aus dem Protokoll der Sitzung des Ausschusses für Bildung, Kultur und Sport vom 11.11.2020

Top 6 JRG Johann-Rist-Gymnasium Unterstufentrakt:
a) Beschluss des Raumprogramms
b) Festlegung des Energetischen Standards
zur Empfehlung im Rat
BV/2020/079

JRG Wedel – Ersatzbau Unterstufentrakt

Dachaufsicht Neubau

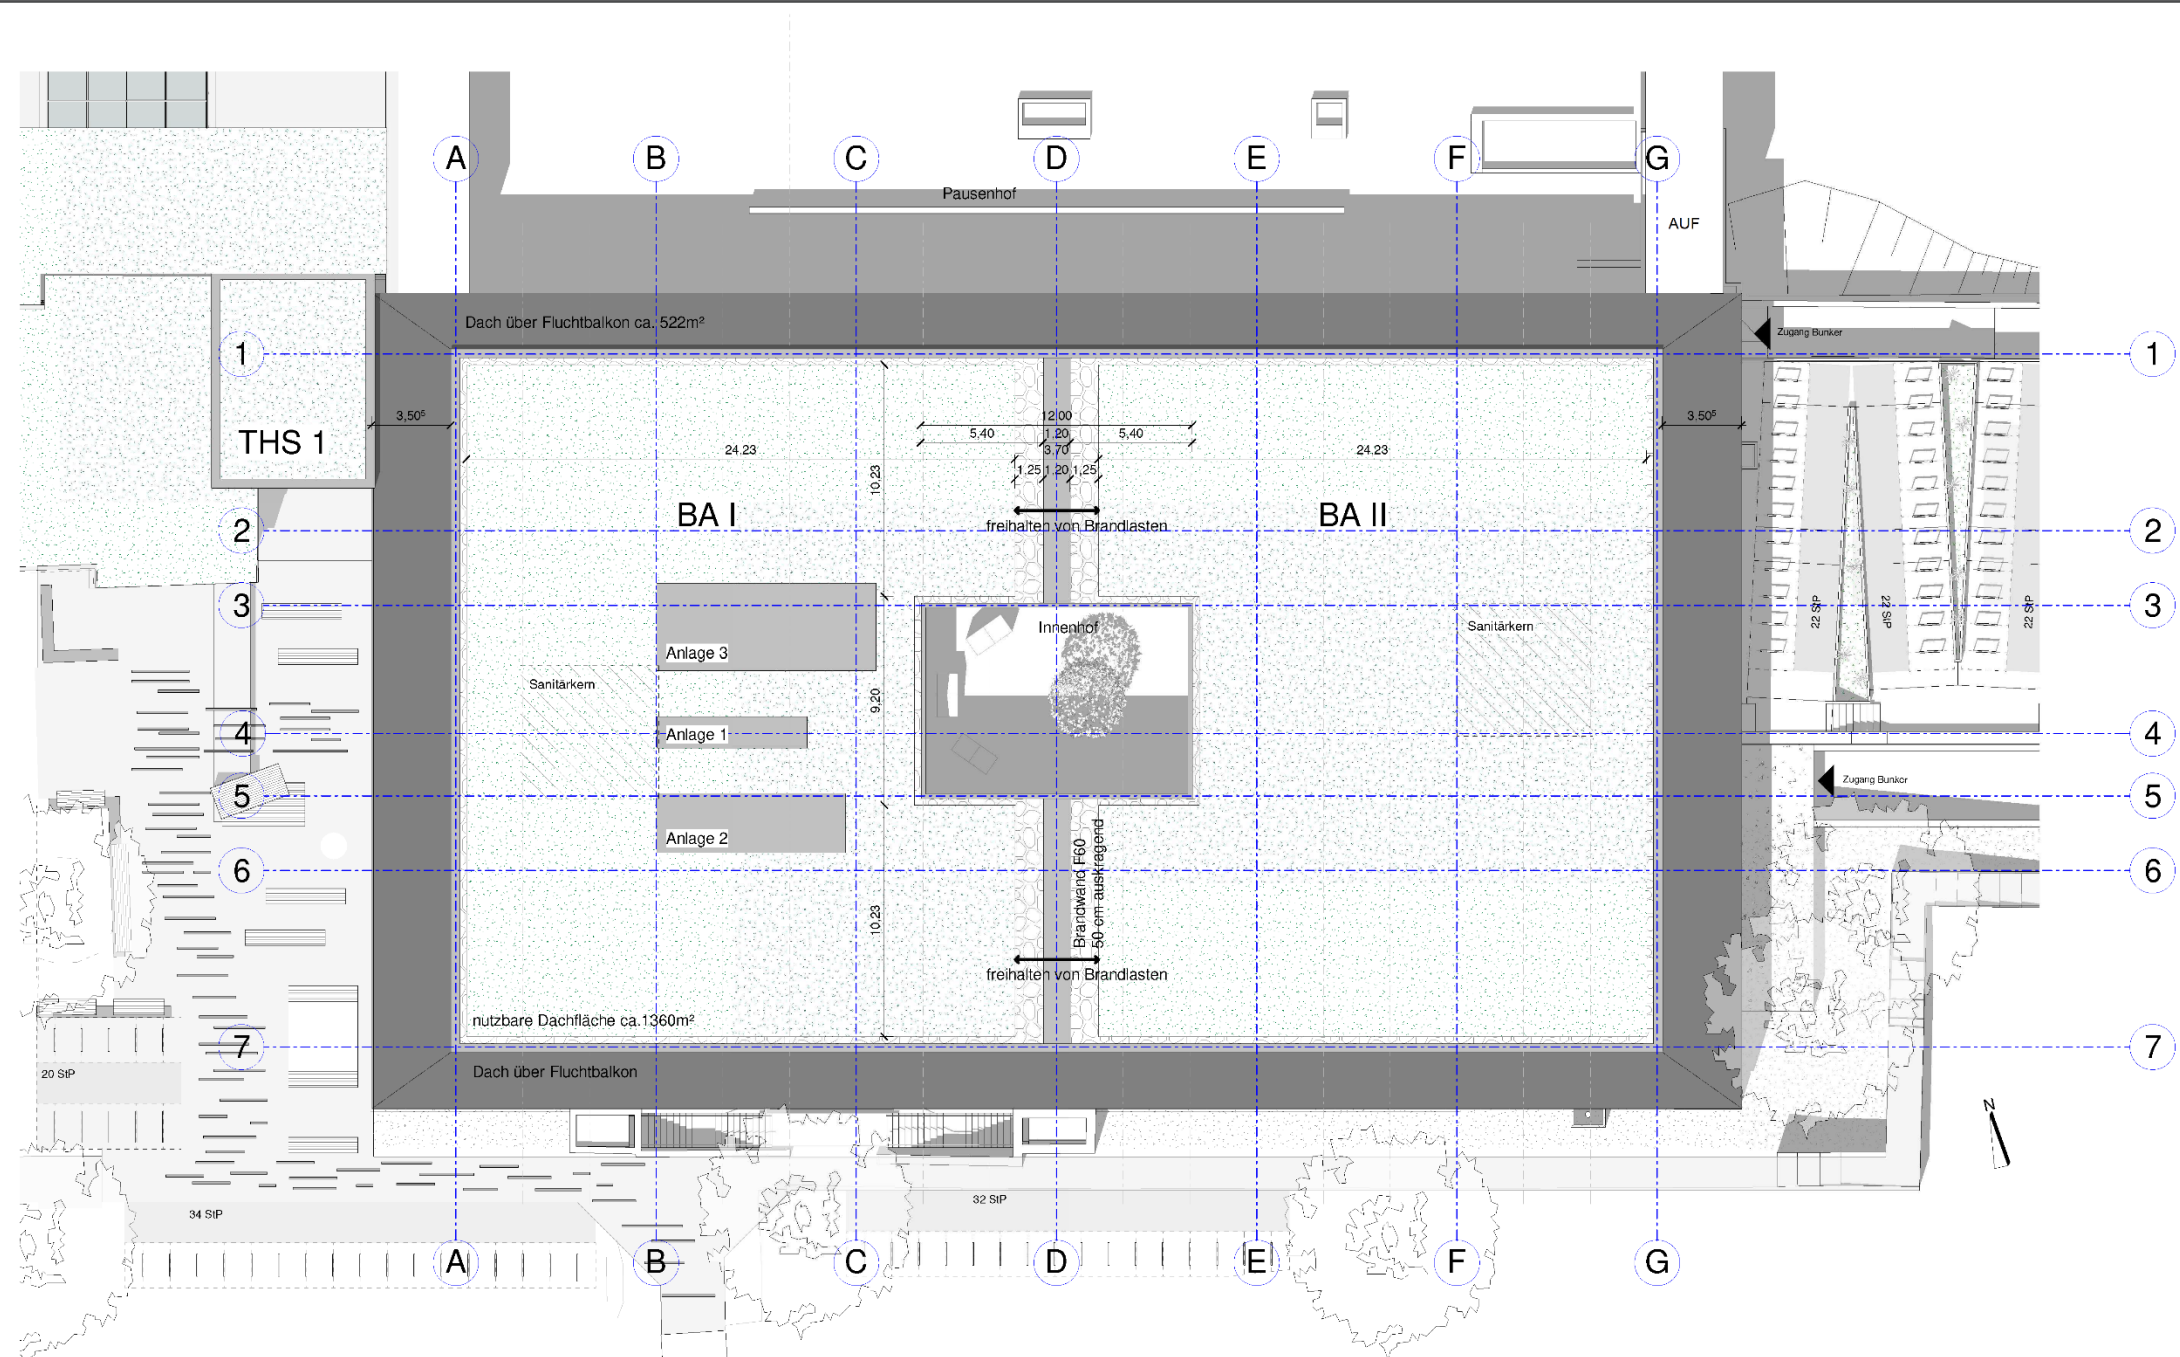
Wie sieht es mit der Dachbegrünung aus?

Herr Külper antwortet, dass das Thema Dachbegrünung am Donnerstag im UBF Thema sein wird. Er gibt aber schon zu Bedenken, dass irgendwann auf dem Dach Solarkollektoren stehen werden.

Realisierung mit 17 Klassenräumen + DSP G 002 / Grundriss 1.Obergeschoss

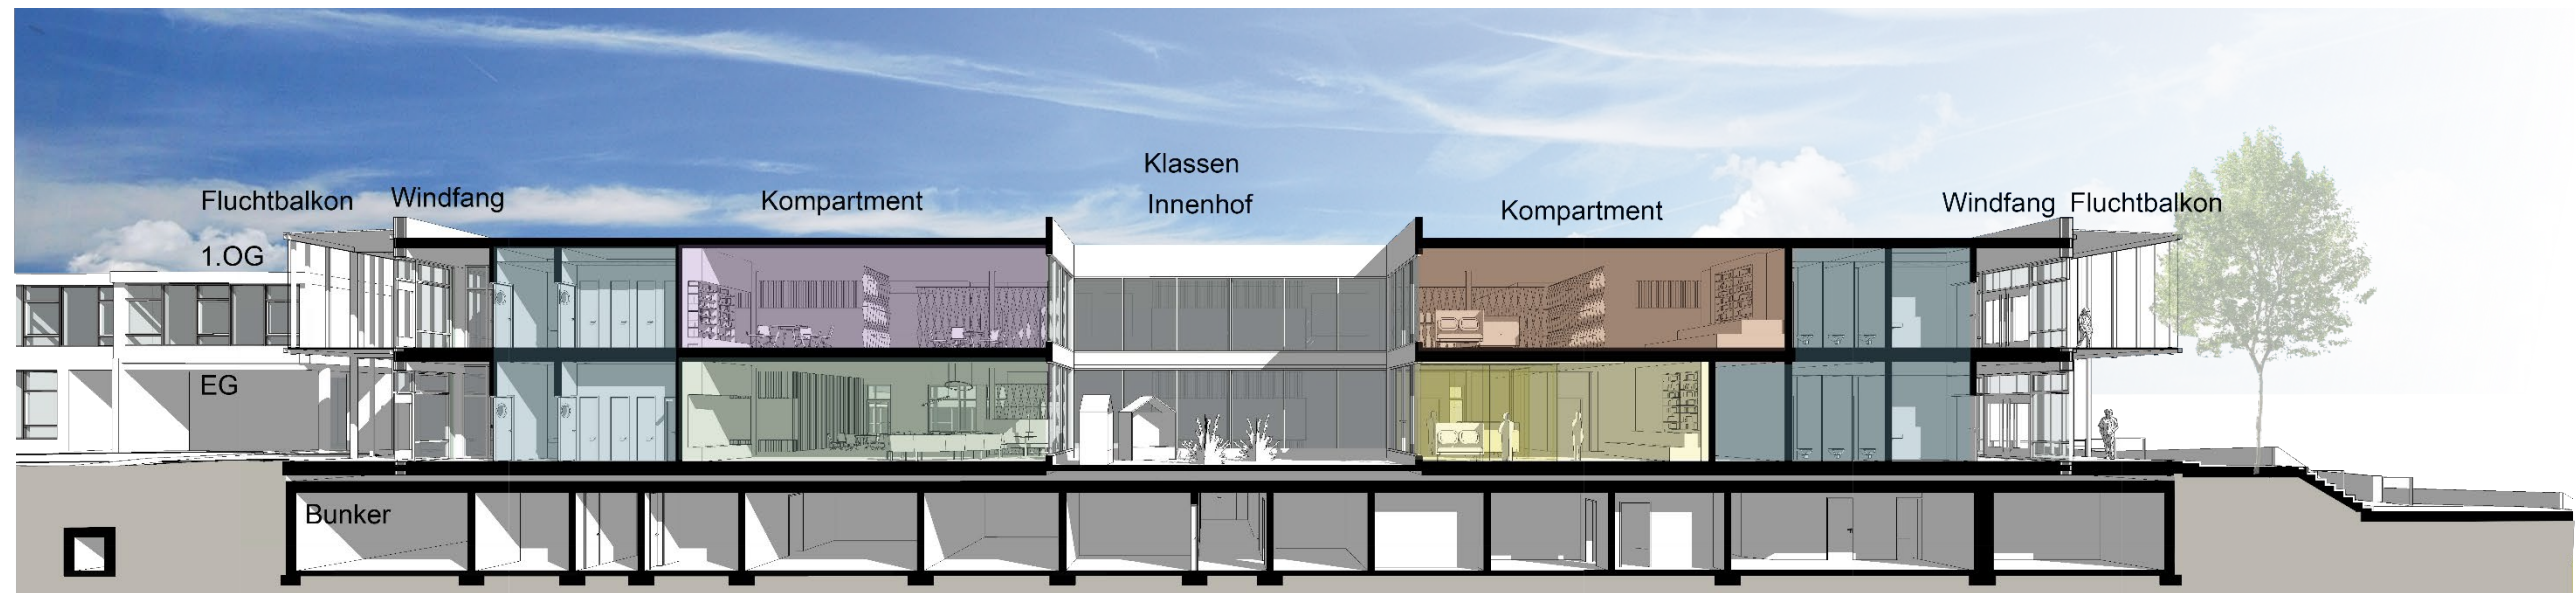
Frau Neumann-Rystow fragt nach dem Behinderten-WC im 1. Stock ohne Aufzug.. Herr Külper antwortet, dass ein Aufzug erhebliche Kosten verursacht. Es gibt eine Anbindung an den Fahrstuhl im vorhandenen Gebäude, den man auch als Fluchtweg nutzen kann. Sinnvollerweise gibt es also auf jeder Etage ein barrierefreies WC.

Frau Kärgel findet den Entwurf sehr gut. Er trägt den Fingerabdruck der Schulleitung. Und fragt nach Waschbecken in den Klassenräumen. Die Balkone sind sehr schön, aber wie ist es um die Sicherheit für Jugendliche mit ausgeprägtem Bewegungsdrang bestellt. Herr Külper stellt klar, dass in jedem Klassenraum ein Waschbecken dargestellt ist. Die Balkone sollen so offen wie möglich sein und es gibt ausreichend technische Lösungen zur Sicherheit. Er möchte aber auch auf den frühen Planungsstand hinweisen. Viele Dinge stehen noch gar nicht fest.

Herr Fresch sieht in diesem Zusammenhang auch das Thema Inklusion problematisch. Der Laufgang ist zu wenig zur Anbindung an das Bestandsgebäude.

Frau Neumann-Rystow wiederholt, dass die Situation der Barrierefreiheit für sie nicht gegeben ist. Darum wird sich die WSI enthalten.

Herr Külper sagt, es sei ein gängiges Konzept die Rettungswege nach außen zu verlegen. Und ein Rollstuhlbenutzer kommt barrierefrei in das Gebäude rein.
